Jörfalind 6

Umsókn um fjölgun bílastæða

One:2305488

Umsögn

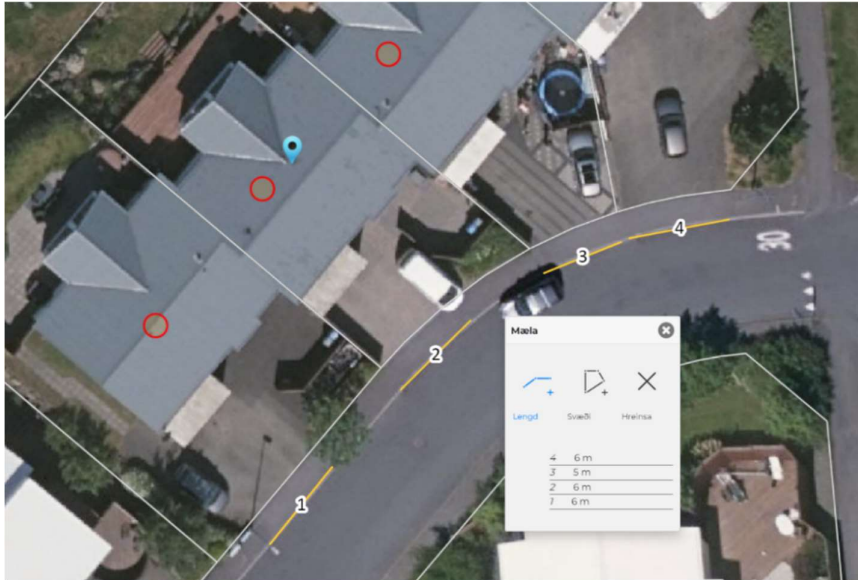
Bent er á að ekki er samþykkt fyrir því að kantsteinn hefur verið lækkaður á u.þ.b eins metra kafla fyrir framan gangstétt og inngang húss við Jörfalind 20.

Við öll önnur hús við Jörfalind er lengd innkeyrslu (lækkaðs kantsteins) u.þ.b 6 metrar eins og gert er ráð fyrir í samþykktu deiliskipulagi.

Umferðaröryggi gangandi vegfarenda (þ.m.t grunnskólabarna á leið í skólann) mun minnka ef bílastæðum fjölga þar sem keyrt er yfir gangstétt. Einnig myndi sameiginlegum bílastæðum í götunni fækka ef innkeyrslan er breikkuð.

Á þessari loftmynd sést að u.þ.b 6 metrar af lágum kantstein eru fyrir framan Jörfalind 2, 4, 6 og 8 til að koma fyrir 2 bílum.

Lítur því skipulagsdeild neikvætt á erindið.
